改善箇所説明図

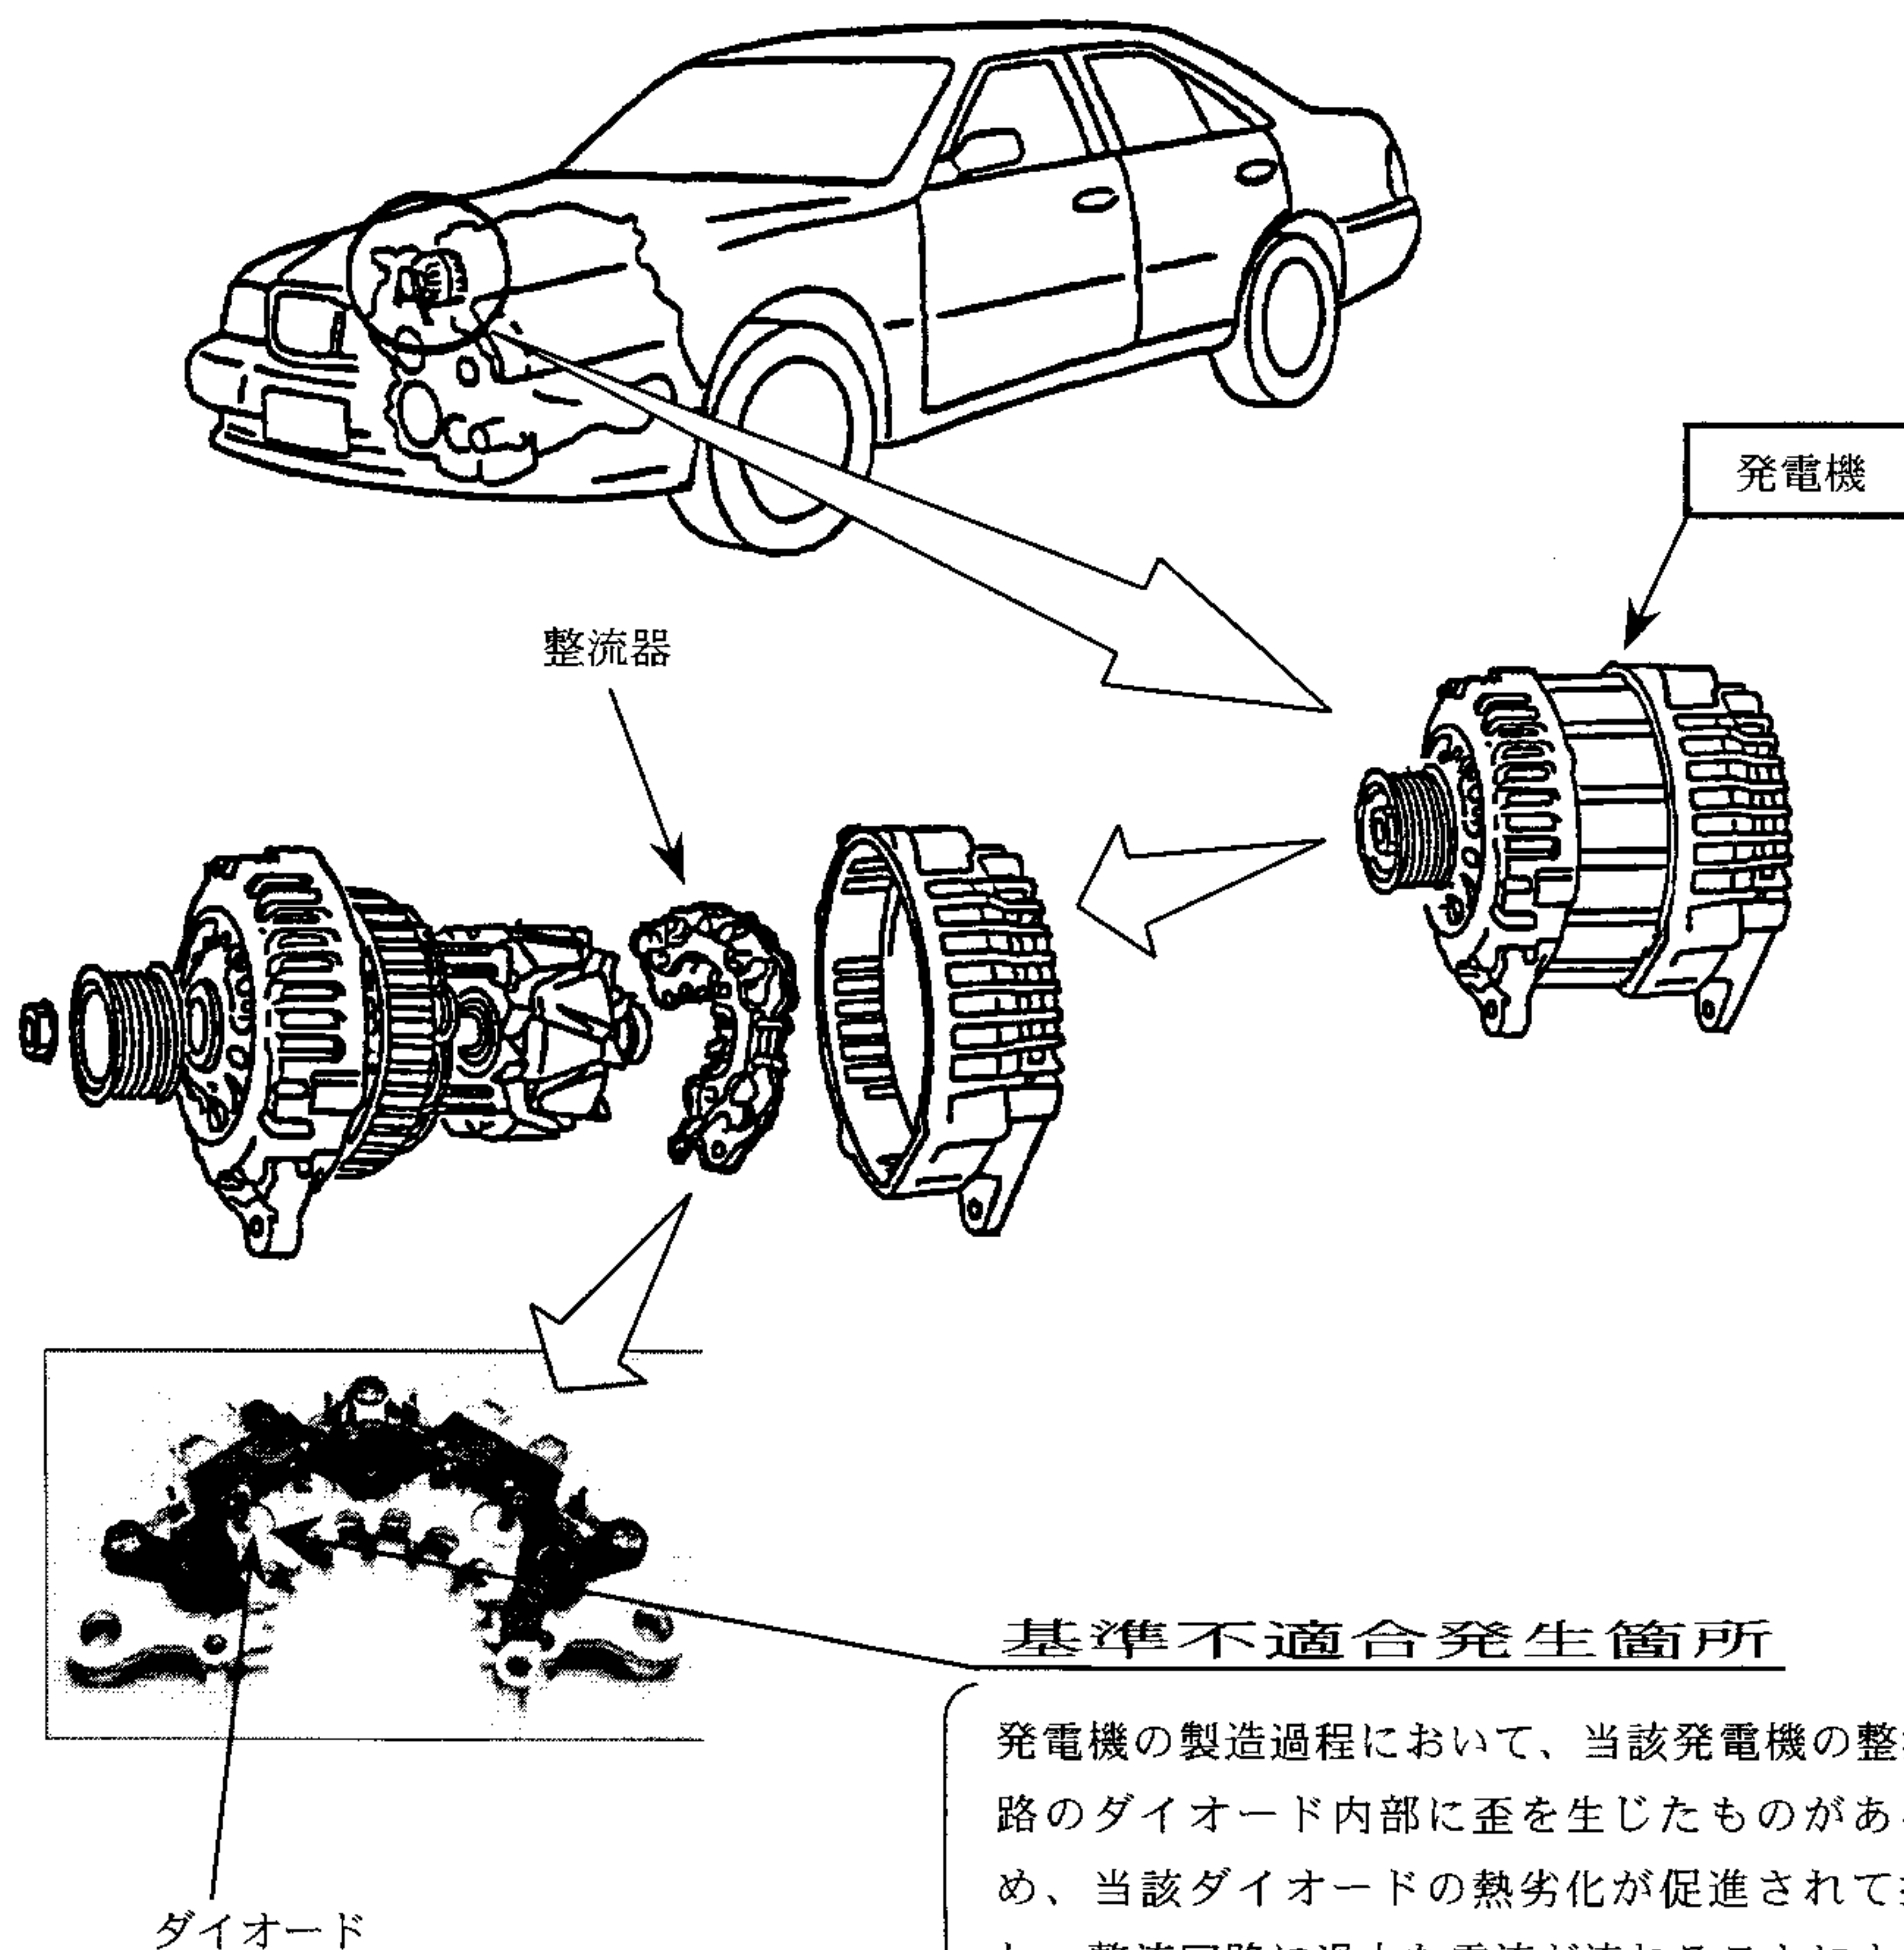
発電機の製造過程において、当該発電機の整流回路のダイオード内部に歪を生じたものがあるため、当該ダイオードの熱劣化が促進されて損傷し、整流回路に過大な電流が流れることにより発熱して樹脂部分が溶損、発煙し、最悪の場合、火災に至るおそれがある。

全車両、当該発電機を良品と交換する。

識別：黄色のペイントを車台番号打刻位置の左横に塗布する。
